Министерство путей сообщения СССР
ГИПРОТРАНССИГНАСВЯЗЬ
май 1984г. Шифр ЗДБ-40 № 1247/1007 Составил

УКАЗАНИЯ

по проектированию устройств автоматики, пневматики и связи
на железнодорожном транспорте

Усиление надежности работы схем управления входным и предвходным светофорами и схем кодирования участка приближения к станции в устройствах электрической централизации, выполненных по типовым решениям "Схемы маршрутно-релейной централизации ТР-66 изн. № 503/II".

РИС. 4а

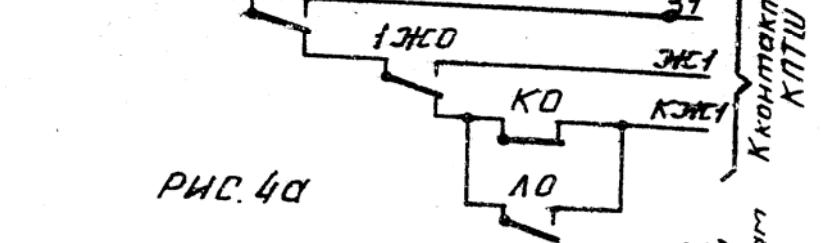
4. При схемах включения линейных проводов увязки с предвходным светофором, выполненной непосредственно с поста ЭЦ, при отсутствии мигающих показаний разрешительных огней на входном светофоре и наличии схемы включения кодирования предвходного участка, осуществленной в РШ по схеме рис.4а, перемонтировать по схеме рис.4б.

РИС. 5а

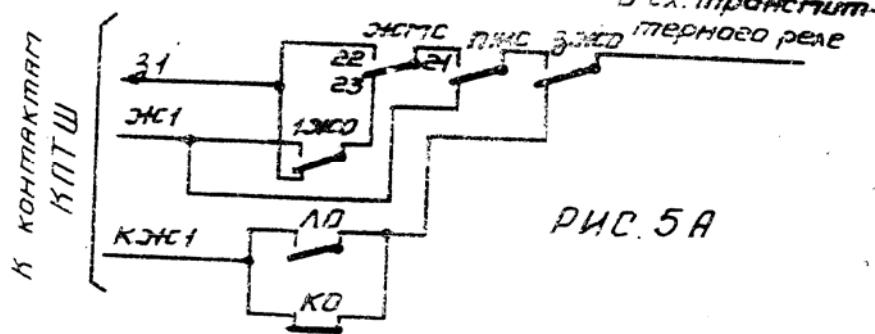
- схему включения трансмиттерных реле во входном релейном шкафу, выполненную по схеме рис.5а, перемонтировать по схеме рис.5б;

- схему кодирования предвходного участка, выполненную в РШ по схеме рис.5а, перемонтировать по схеме рис.9;

РИС. 5б

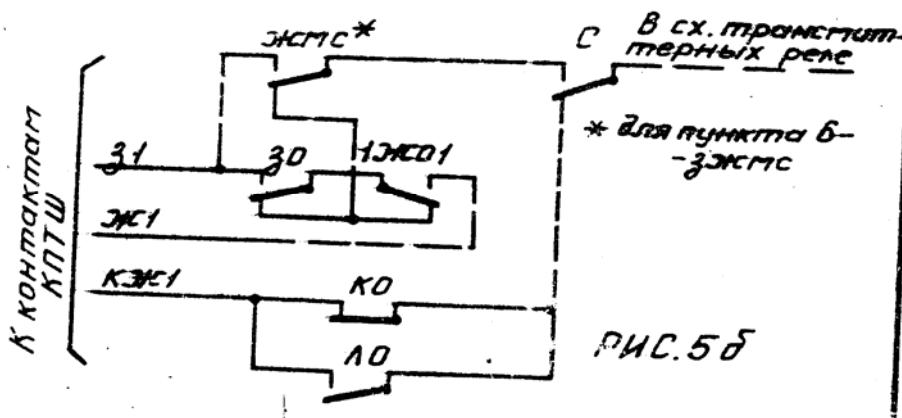
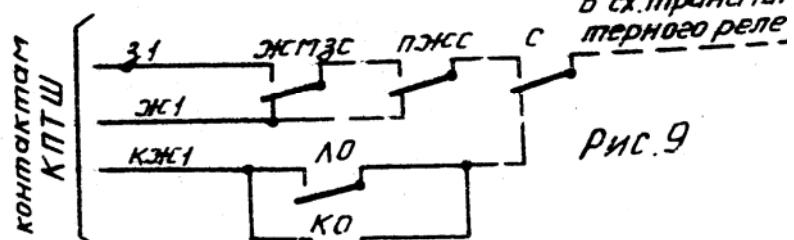
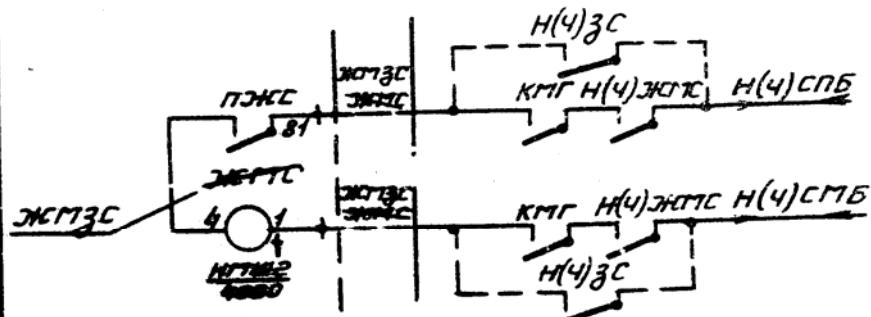
6. При увязке ЭЦ с кодовой АБ переменного тока 25 или 50 Гц (альбом ТР-66, листы I02, I04, I08 и I10), с установленным в РШ реле "ЭХМС" и схеме сигнального реле по рис.1, схема кодирования предвходного участка рис.II должна быть выполнена по рис.5б.

РИС. 10

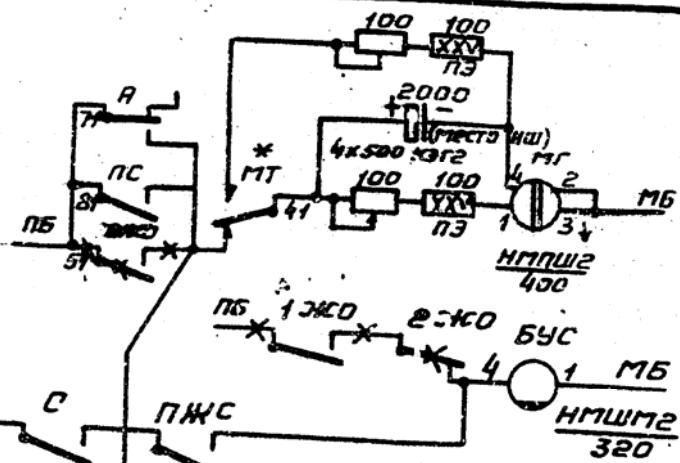
- схемы включения реле "БУС" (включение светового указателя) и "МГ" перемонтировать по схеме рис.10;

РИС. 11

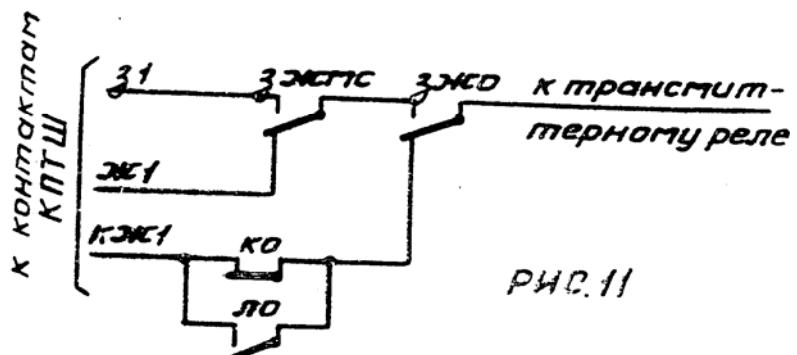
При включении сигнального реле по схеме рис.2 - в схеме кодирования предвходного участка по схеме рис.II контакт реле "ЭХО" заменяется на контакт реле "С". При этом огневые реле "ЗО" и "ИХО" упраздняются.

РИС. 12

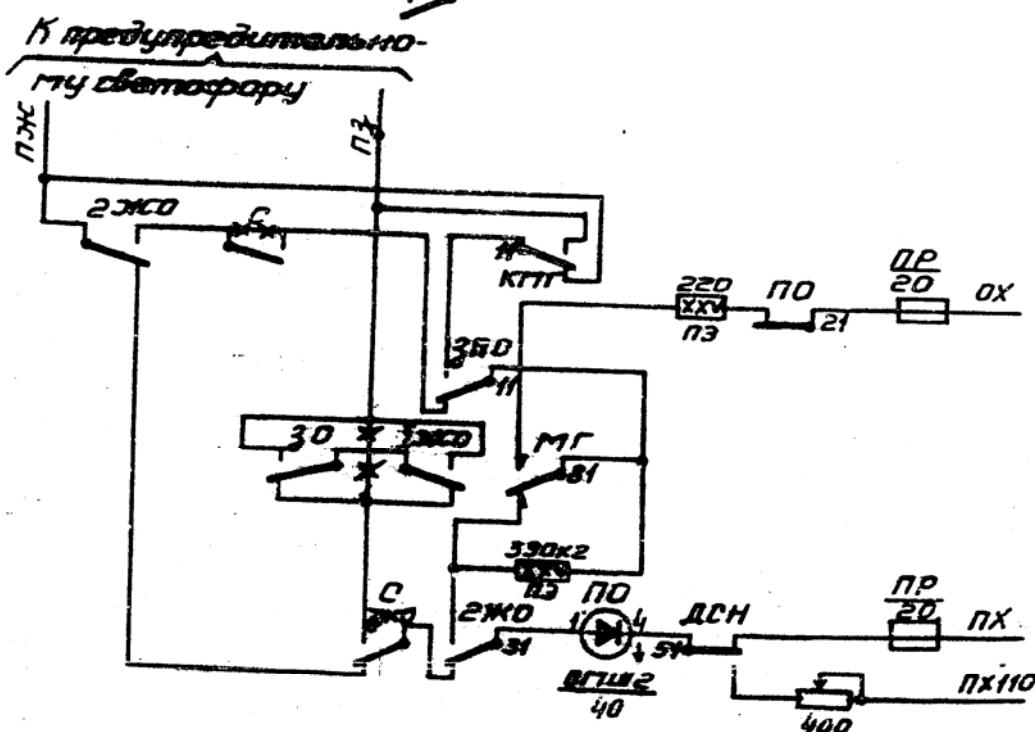
7. При увязке ЭЦ с полуавтоматической блокировкой (ТР-66 л.94), при включении реле "С" по схеме рис.1, включение предупредительного светофора изменить по схеме рис.12.

При включении реле "С" по схеме рис.2 в схеме предупредительного светофора рис.12 контакты реле 30 и 1Х0 не включаются.
